МИКРОИНСТРУКЦИЯ

Изготовление дополнительных отверстий для крепления пола кабины (лифт 1000 кг, глубокая кабина)

SIMPLYCITY®

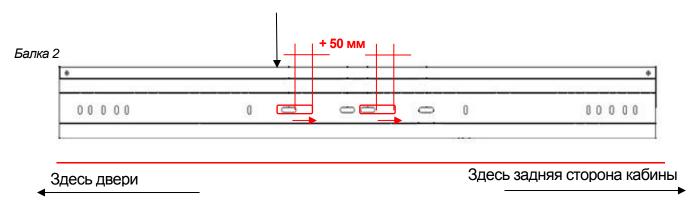
Рассверливание отверстий может проводится как на собранной конструкции (балки плюс пол), так и со снятием балок. Данное решение прнимается лицами, проводящими данные работы, под их ответственность.

Отверстия на каждой из балок рассверливаются зекально относительно друг друга.

Этой стороной планка прилегает к полу кабины
